STZ – Diakonie:

Neubau Stadtteilzentrum (STZ), Eltern-Kind-Zentrum (KIEZ), Eltern-Kind-Wohngemeinschaften (EKWG)

Auftraggeber: Landeshauptstadt Wiesbaden - Revisionsamt:

Vorabzug Plausibilitätsprüfung der Leistungsphase 3

Planausschnitt: Baustelleneinrichtung 2110 – ARC – PL03 – GR - PÖR - LP – erstellt von Kissler - Effgen + Partner Architekten BDA

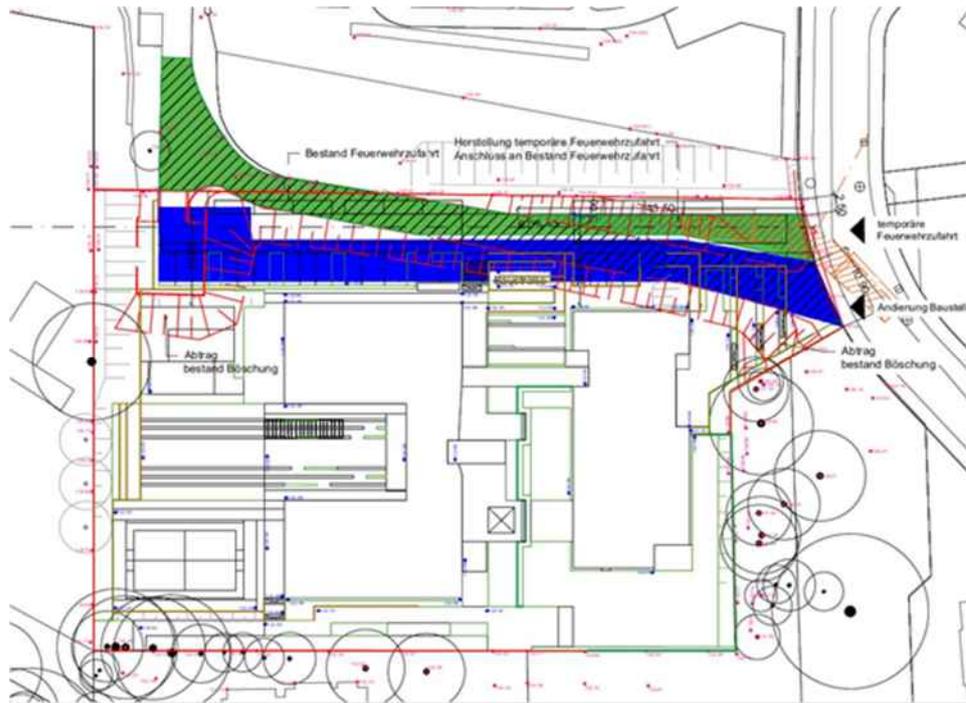
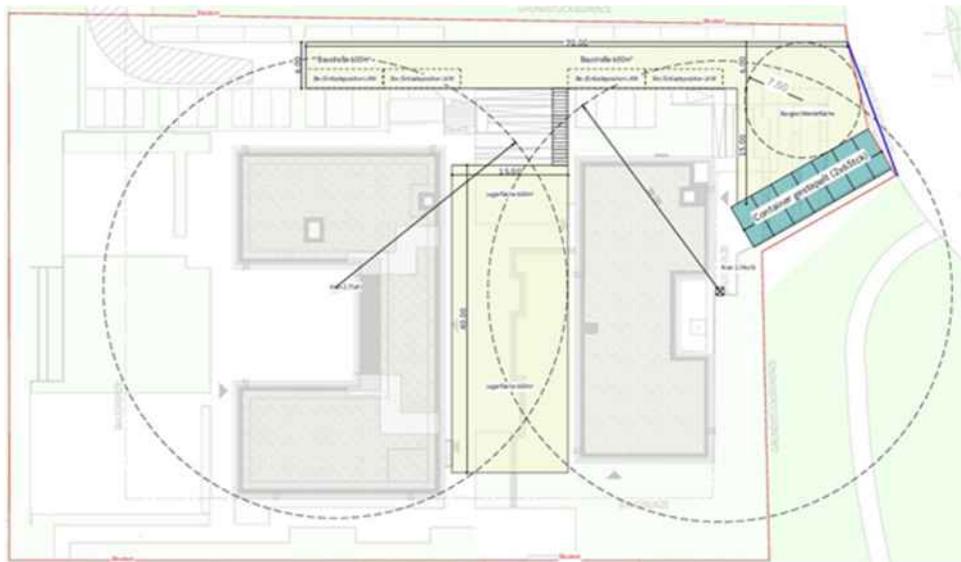
Auf Grund der örtlichen Situation sind bereits vor dem Baustart der Gebäude erhebliche Erdbewegungen notwendig. Die sensiblen Bodenverhältnisse fordern ein sorgsames Arbeiten bei möglichst geringer Störung der Bodenstruktur. Schlechtwetter verschlechtert zusätzlich die Baugrundverhältnisse. Die eingeschränkte Andienung der Baustelle über lediglich eine Rampe und eine Abladestelle, die nur mit dem Baustellenkran bedient werden kann, stellt die gleichzeitige und intensive Errichtung der beiden Baukörper in Frage. Mit Beginn der Ausbaurbeiten und insbesondere bei Ausführung der Außenanlagen ist mit einer Verschärfung der Baustellenproblematik hinsichtlich Andienung und Lagerung zu rechnen, zumal zu diesem Zeitpunkt die Baustellenkräne üblicher Weise nicht mehr zur Verfügung stehen. Die Lagerfläche zwischen den Gebäuden behindert in ihrer Größe und Lage sowohl die Rohbaurbeiten als auch die haustechnische Erschließung. Die geplante Auslegerlänge der Baukräne sollte vergrößert werden, damit die Abladestellen komplett überstrichen und die restliche Grundstücksfläche als Lagerfläche genutzt werden können.

Wir empfehlen in der weiterführenden Terminplan die Baustellelogistik detailliert zu untersuchen und zu berücksichtigen.
